知多火力発電所 7，8 号機建設計画
環境影響評価準備書

補 足 説 明 資 料

令和 7 年 5 月

株式会社 J E R A

図1(6) 水温水平分布（夏季）（海面下5.0m層）

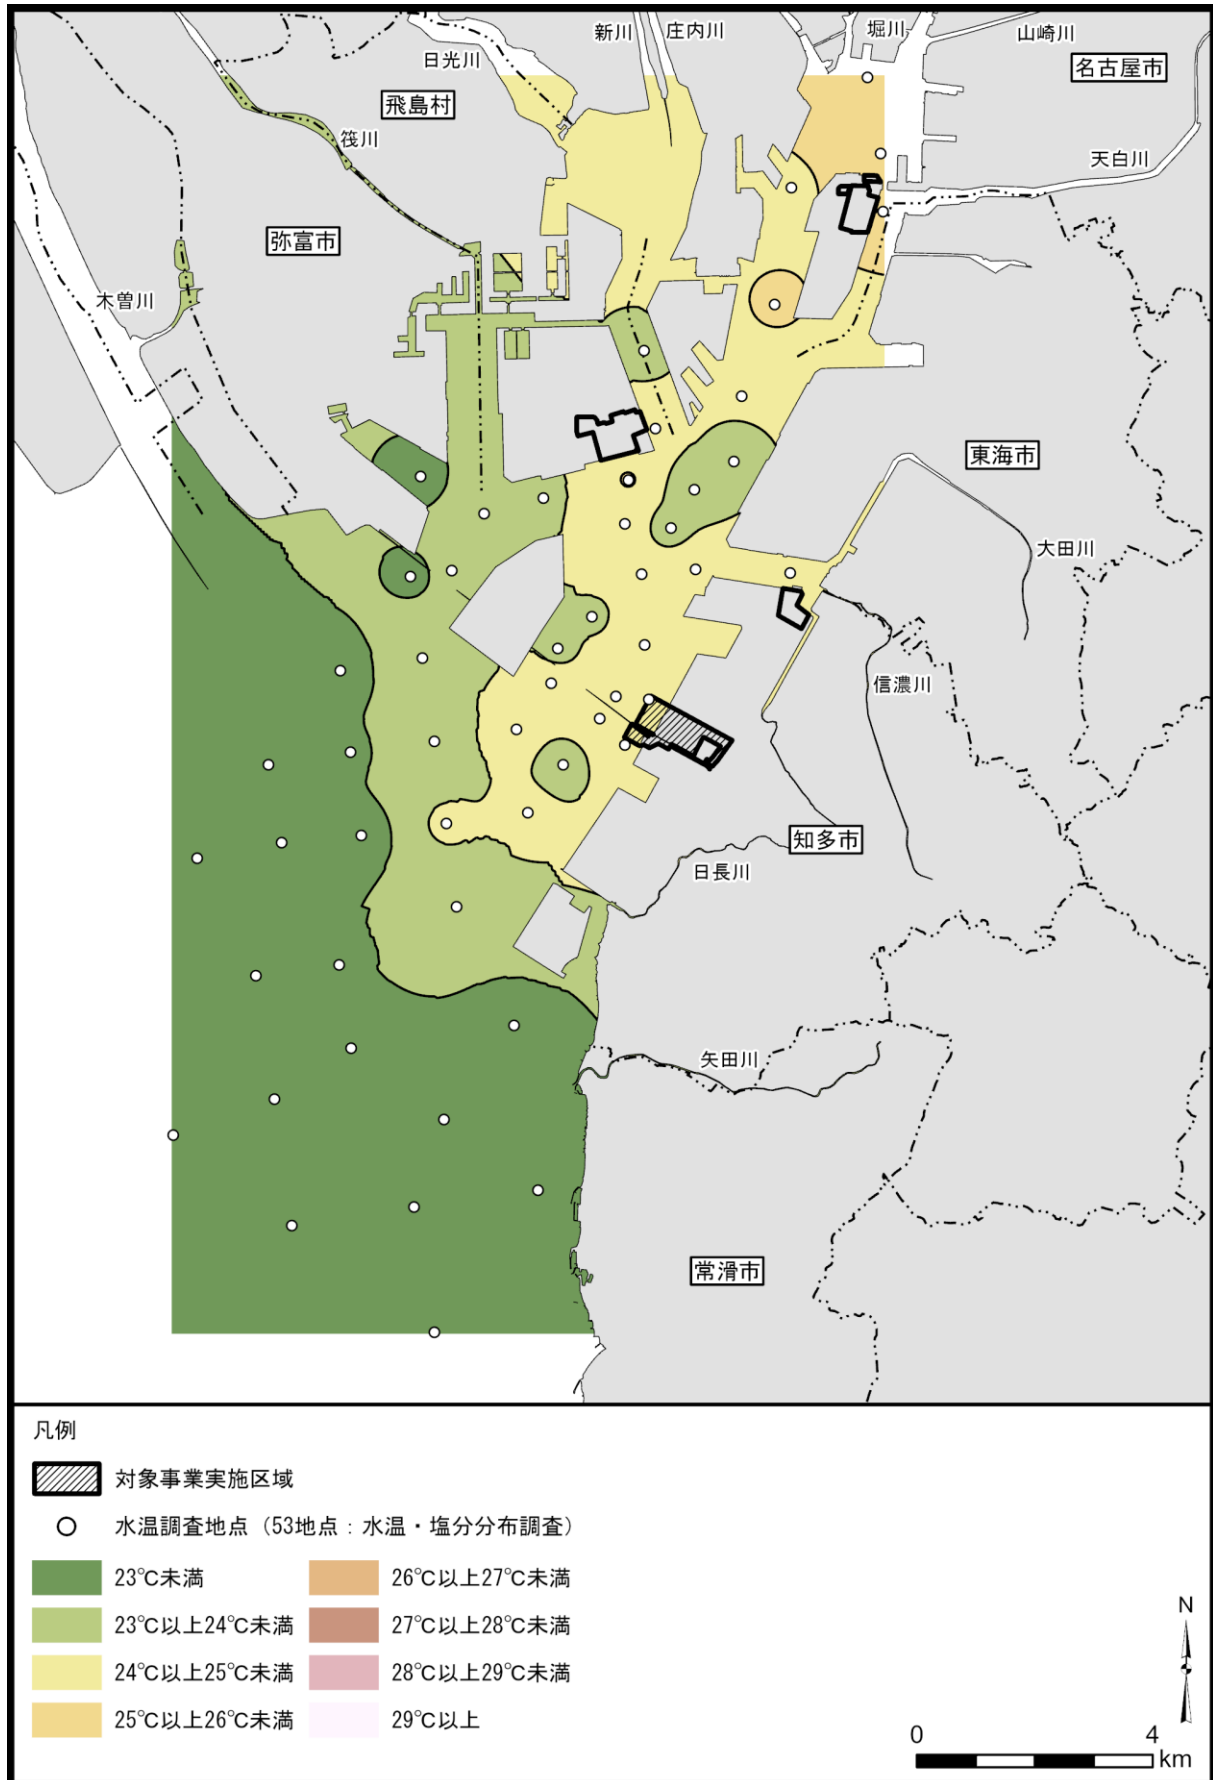
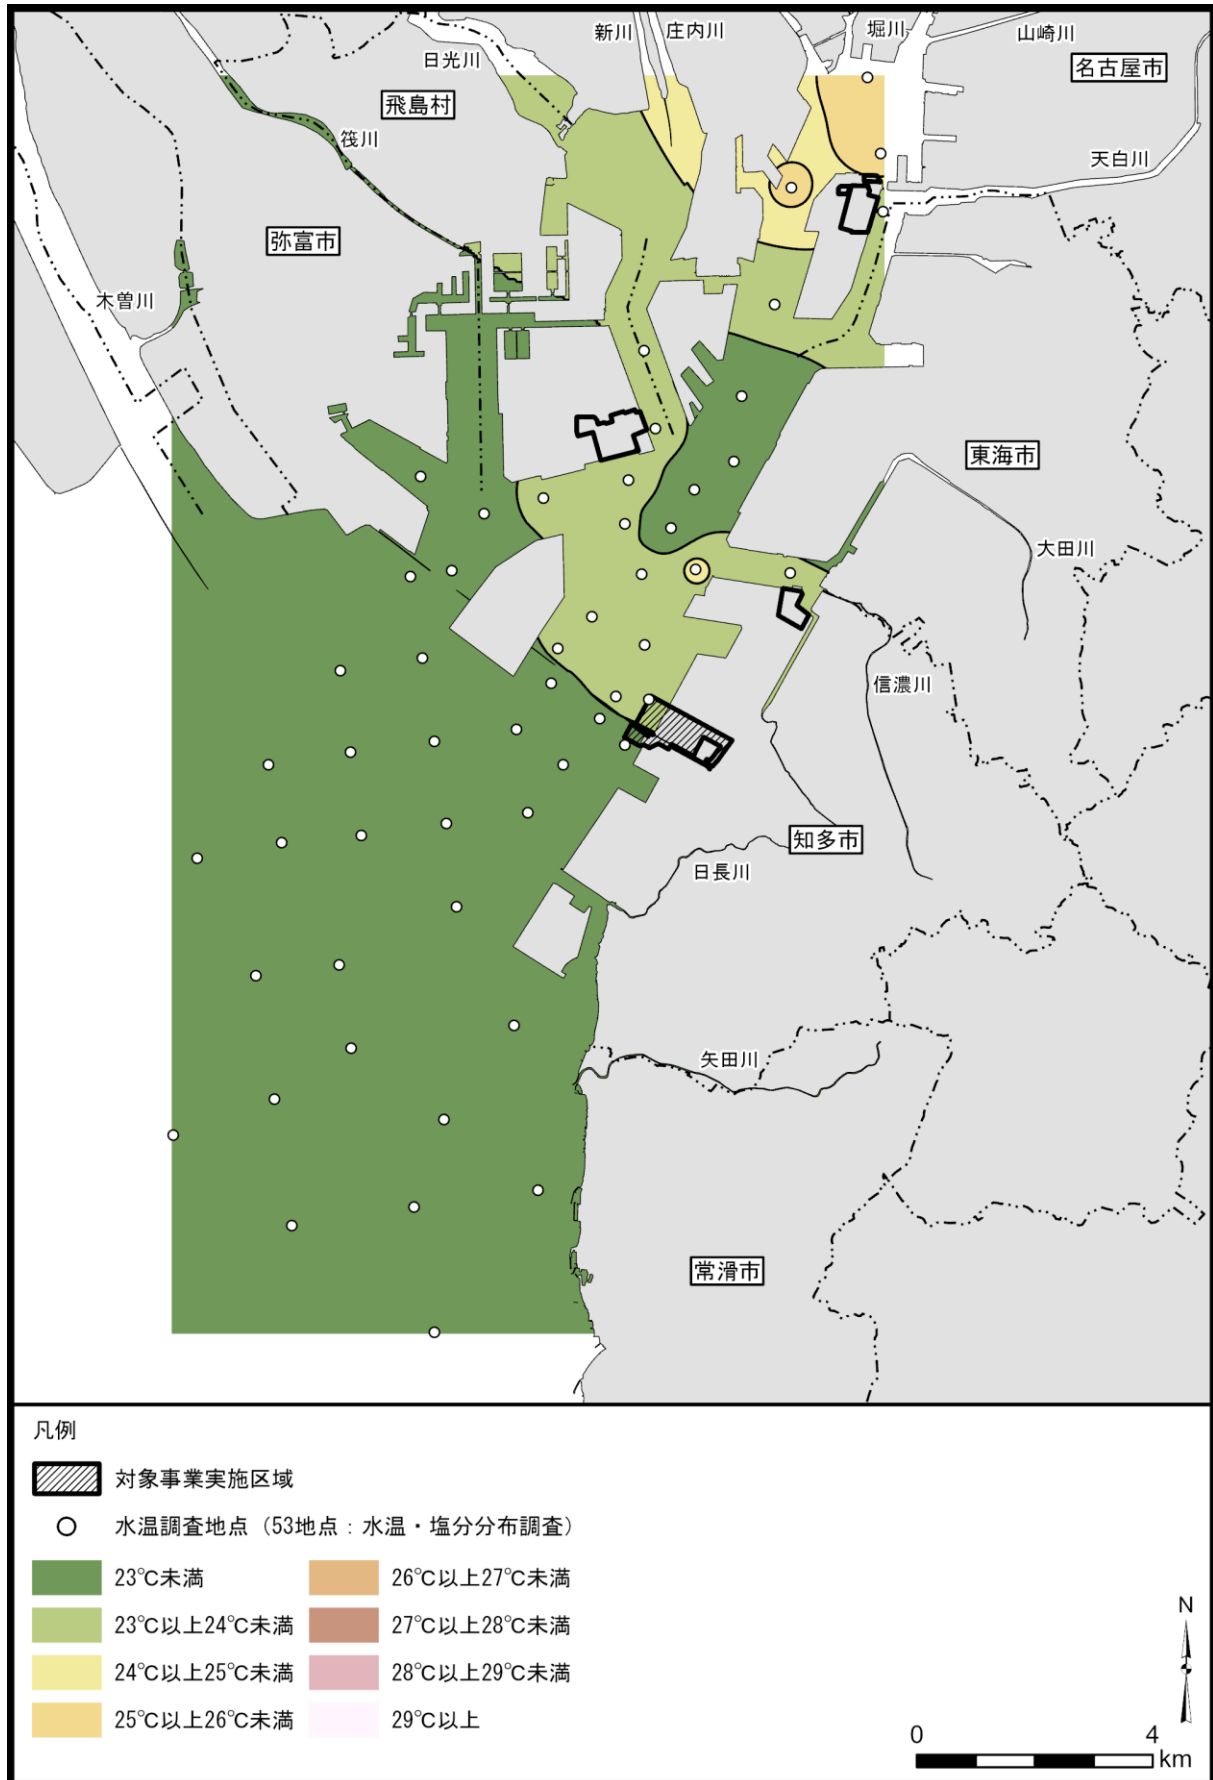
図中に等温線及び等塩分線を追記していただきたい。

「第 10.1.2.1-6 図 水温水平分布」(準備書 P706～713)、「第 10.1.2.1-7 図 塩分水平分布」(準備書 P714～721) に等温線及び等塩分線を追記した図は、別添 44 のとおりです。
